Machbarkeitsstudie zum StadtBahn-Ausbau nach Hillegossen Bürgerwerkstatt 1 am 11.04.2019 – Bürger*innen-Feedback

Feedback zur Variante 1

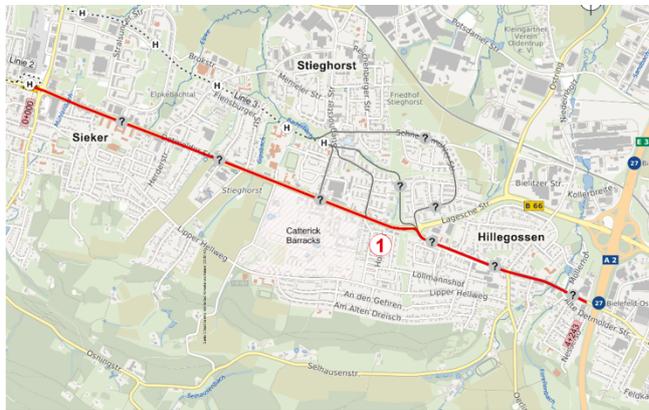
- Von dieser Variante profitieren mehr Einwohner als bei den anderen. | Bietet die beste Erschließung für die Kaserne. | Die Erschließung des Kasernengeländes, auch der schon frei gewordenen Georg-Müller-Schule, aber auch der Wohnviertel oberhalb der Detmolder Straße und vor allem des Lipper Hellwegs ist in dieser Variante am besten. Dadurch bietet diese Variante eine hervorragende Anbindung an die Stadt. | Variante 1 oder 2 bieten eine Anbindung der Catterick Barracks und der neuen Wohnnutzung dort. | Insgesamt erreicht diese Variante eine größere Einwohnerzahl als die anderen Varianten. Damit besteht eine größere Chance zur Reduzierung des Autoverkehrs.

- Diese Variante bietet eine gute Reisezeit. Das ist wichtig!
- Die Anbindung an den ÖPNV an der Detmolder Straße ist heute eher dürftig.
- Diese Variante schließt den Anschluss von zwei Schulen ein, ca. 1300 Schüler hätten einen Vorteil davon. Bei den anderen Varianten müssten die Schüler etwaige Einschränkungen durch die Anpassung der Buslinien in Kauf nehmen.

- Der Rad- und Autoverkehr wird durch diese Variante nicht eingeschränkt. | Bei dieser Variante ist ein besserer Verkehrsfluss zu erwarten als bei den anderen Varianten.

- Bei dieser Variante ist die Erhaltung des Grünzuges möglich! Das ist ein starkes Argument für eine lebenswerte Stadt und ihre Attraktivitätssteigerung.

- Die Lärmbelastung bleibt bei dieser Variante an einer Stelle.
- Diese Variante ist eine Chance für den Umbau Detmolder Straße.

- Für die Varianten 1 und 2 spricht die Ausfallsicherheit.

- Der Schwerlastverkehr auf der Detmolder Straße plus die Stadtbahn führen zu einer hohen Belastung östlich der A2. | Wie soll der Verkehrsfluss auf der Detmolder Straße aufrecht erhalten werden? Hier ist ein hoher DTV / eine große Verkehrsmenge zu bewältigen.
- Ist es möglich, in der Detmolder Straße (B 66) mit besonderem Bahnkörper auch noch einen Radweg anzulegen?
- Siehe Nachteile aller Varianten.

- Die Verlängerung der Linie 2 ist die logischste Variante.
- Die Detmolder Straße ist vorteilhafte Trasse.

- Die Varianten 1 und 2 verbinden mit einer Haltestelle für Bus und Bahn bei / in den Catterick Barracks. | Kombination der Stadtbahn-Linie 3 und 2 mit einem Endpunkt in der Kaserne. | Kombination Stadtbahn-Linie 3 und Linie 2 einem mit Ringschluss.
- Ich rege eine Haltestelle „Herderstrasse“ an.
- Ich rege an: Je 10 Minuten Takt bis A+B, dann je 20 Minuten bis Hillegossen (Variante 1+2). ***Wo ist A und B?***
- Ich rege an, die Stadtbahnlinie 2 bis Catterick Barracks und die Stadtbahnlinie 3 bis Ubbedissen zu führen.
- Rege die Verlängerung der Stadtbahnlinie 3 in Variante 4 und die Verlängerung der Stadtbahnlinie 2 von Sieker bis Catterick Barracks an.

Feedback zur Variante 2

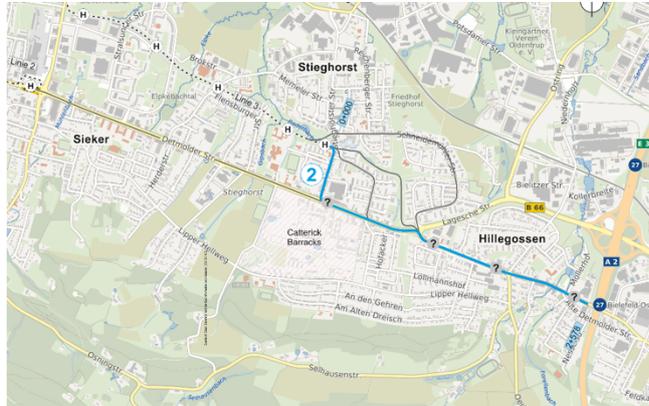
- Insgesamt erreicht diese Variante eine größere Einwohnerzahl als die anderen Varianten. | Variante 1 oder 2 bieten eine Anbindung der Catterick Barracks und der neuen Wohnnutzung dort. | Diese Variante ist sinnvoll für die Kasernen-Erschließung. | Variante 1+2 sind am sinnvollsten.
- Für diese Variante gibt es viel Platz an einer hässlichen Straße.
- Die B66 ist breit, also gibt es somit bei dieser Variante im Vergleich zu den anderen Entlastungsmöglichkeiten bei Unfällen.
- Bei dieser Variante ist die Erhaltung des Grünzuges möglich! Das ist ein starkes Argument für eine lebenswerte Stadt und ihre Attraktivitätssteigerung.
- Für die Varianten 1 und 2 spricht die Ausfallsicherheit.

- Der Schwerlastverkehr auf der Detmolder Straße plus die Stadtbahn führen auf einer Teilstrecke zu einer hohen Belastung östlich der A2. | Wie soll der Verkehrsfluss auf der Detmolder Straße aufrecht erhalten werden? Hier ist ein hoher DTV / eine große Verkehrsmenge zu bewältigen.
- Ist es möglich, in der Detmolder Straße (B 66) mit besonderem Bahnkörper auch noch einen Radweg anzulegen?
- Siehe Nachteile aller Varianten.

- Die Varianten 1 und 2 verbinden mit einer Haltestelle für Bus und Bahn bei / in den Catterick Barracks. | Kombination der Stadtbahn-Linie 3 und 2 mit einem Endpunkt in der Kaserne. | Kombination Stadtbahn-Linie 3 und Linie 2 einem mit Ringschluss.
- Ich rege: Je 10 Minuten Takt bis A+B, dann je 20 Minuten bis Hillegossen (Variante 1+2).

Feedback zur Variante 3

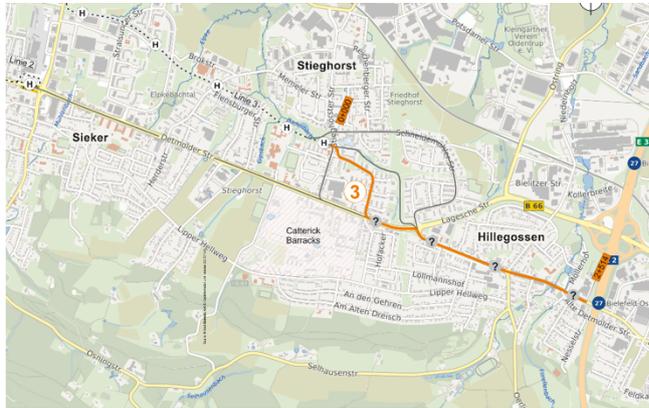
- Bei dieser Variante ist die Erhaltung des Grünzuges möglich! Das ist ein starkes Argument für eine lebenswerte Stadt und ihre Attraktivitätssteigerung.

- Die Führung durch die Danziger Straße bedingt den Wegfall vieler Parkplätze dort. | Anlieger-Park-Plätze fallen komplett weg? | Die die Danziger Straße ist eine verkehrsberuhigte, enge Straße durch ein dicht bewohntes Wohngebiet mit (jetzt schon!) nicht ausreichenden Parkmöglichkeiten für die Anwohner. Am Sonntag ist die Straße kaum befahrbar, aufgrund der vielen Kirchenbesucher, die auch von außerhalb Bielefelds kommen. | Aufgrund der Lage der Danziger Straße wurde schon mehrmals vorgeschlagen sie zu einer Anliegerstraße zu machen. Dort soll eine Stadtbahn hin?!? | Die Straßenbreite reicht nicht aus, Straßen sind zugeparkt wegen des Parkplatzmangels. | Keine Parkplätze mehr verfügbar, besonders an Sonntagen wegen der Kirche.

- Die Danziger Straße ist zu schmal für die Vamos-Doppeltraktion. Die für die Stadtbahn erforderliche Trassenbreite ist für die Danziger Straße zu groß. | Die Danziger Straße ist zu schmal für die Bahn.

- Der Neubau erfordert einen besseren Untergrund wegen der Belastung durch schwerere Fahrzeuge.

- Diese Variante führt zur Lärmbelästigung im Wohnbezirk. An der Straßenkreuzung sogar beidseitig: In der Detmolder Straße und dann auch noch in der Danziger Straße.

- Eine Haltestelle in der Danziger Straße ist nicht realisierbar.
- Diese Variante bietet keine große Wohngebieterschließung im Vergleich zur Variante 1.

- Diese Variante bindet den Bereich der Kaserne nicht gut genug an.
- Auch die Schneidemühler Straße ist weit entfernt.
- Die Varianten 3, 4 und 5 erfassen viel weniger Einwohner als die Varianten 1 und 2, denn die Bereiche in Richtung Oldentruper Straße und Potsdamer Straße sind eher industriell geprägt. Bei den Flächen um die Detmolder Straße handelt es sich um geballte Wohnviertel.

- Bei dieser Variante sind zwei signalisierte Kreuzungen direkt hintereinander. | Der Schwerlastverkehr auf der Detmolder Straße plus die Stadtbahn führen auf dieser Teilstrecke zu einer hohen Belastung östlich der A2. | Wie soll der Verkehrsfluss auf der Detmolder Straße aufrecht erhalten werden? Hier ist ein hoher DTV / eine große Verkehrsmenge zu bewältigen.

- Ist es möglich, in der Detmolder Straße (B 66) mit besonderem Bahnkörper auch noch einen Radweg anzulegen?
- Siehe Nachteile aller Varianten.

Feedback zur Variante 4

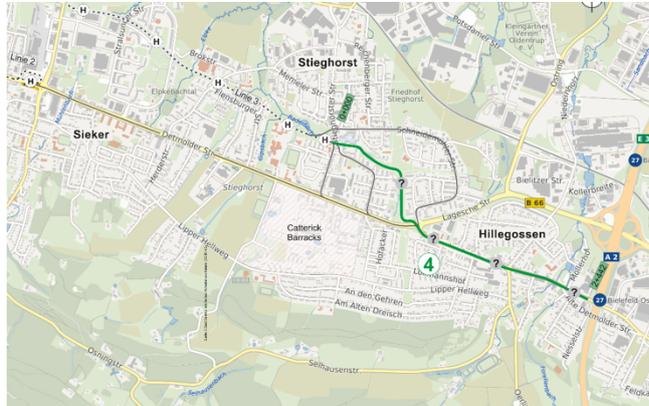
- Die Stadtbahn / Stadtbahnhaltestelle im Grünzug ist für die Anwohner gut erreichbar. | Ist die Haltestellenfolge richtig?
- Diese Variante stellt keine Behinderung des Autoverkehrs dar. | Diese Variante ist wegen der Verkehrsführung vorteilhaft.
- Die Bushaltestelle Stieghorst-Zentrum fällt weg.
- Parkplätze für Anwohner bleiben erhalten.
- Es ist vorteilhaft, die Detmolder Straße dem KFZ-Verkehr zu überlassen. [Das spricht für die Varianten 4 und 5.] | Ist es möglich, in der Detmolder Straße (B 66) mit besonderem Bahnkörper auch noch einen Radweg anzulegen?

- Diese Variante führt zur Zerstörung des Grünzugs/Spielbereiches. | Grünanlagen dienen der Erholung und sind ein starkes Argument für eine lebenswerte Stadt und ihre Attraktivität. | Die rechte Seite des Grünzuges ist geprägt durch große Wohnviertel (große, hohe Häuser mit vielen Familien). An der linken Seite des Grünzuges befinden sich die beiden am meisten besuchten Spielplätze, die Stettiner-Kindertagesstätte und das Freizeitzentrum, so dass Eltern ihre Kinder nicht mehr sorglos zu diesen Anlagen alleine gehen lassen können werden. | Die Trasse zerstört den Naherholungswert des Parks.
- Diese Variante kollidiert mit Bepflanzungen. | Die Durchfahrbreite zwischen Block B+C ist viel zu eng. | Diese Variante führt zur

Lärmbelästigung. | Eine Alternative wäre die Unterquerung der Stieghorster Straße und somit auch des Wohnhofes.

- Die Varianten 3, 4 und 5 erfassen viel weniger Einwohner als die Varianten 1 und 2, denn die Bereiche in Richtung Oldentruper Straße und Potsdamer Straße sind eher industriell geprägt. Bei den Flächen um die Detmolder Straße handelt es sich um geballte Wohnviertel. | Es werden relativ wenige Bürger erfasst.
- Wie ist es um die Sicherheit an der Haltestelle des nachts bestellt?
- Siehe Nachteile aller Varianten.

- Diese Variante halte ich nach wie vor für die sinnvollste Variante.
- Den Grünzug schützen!

- Übergänge im Grünzug herstellen!
- Rege die Verlängerung der Stadtbahnlinie 3 in Variante 4 und die Verlängerung der Stadtbahnlinie 2 von Sieker bis Catterick Barracks an.
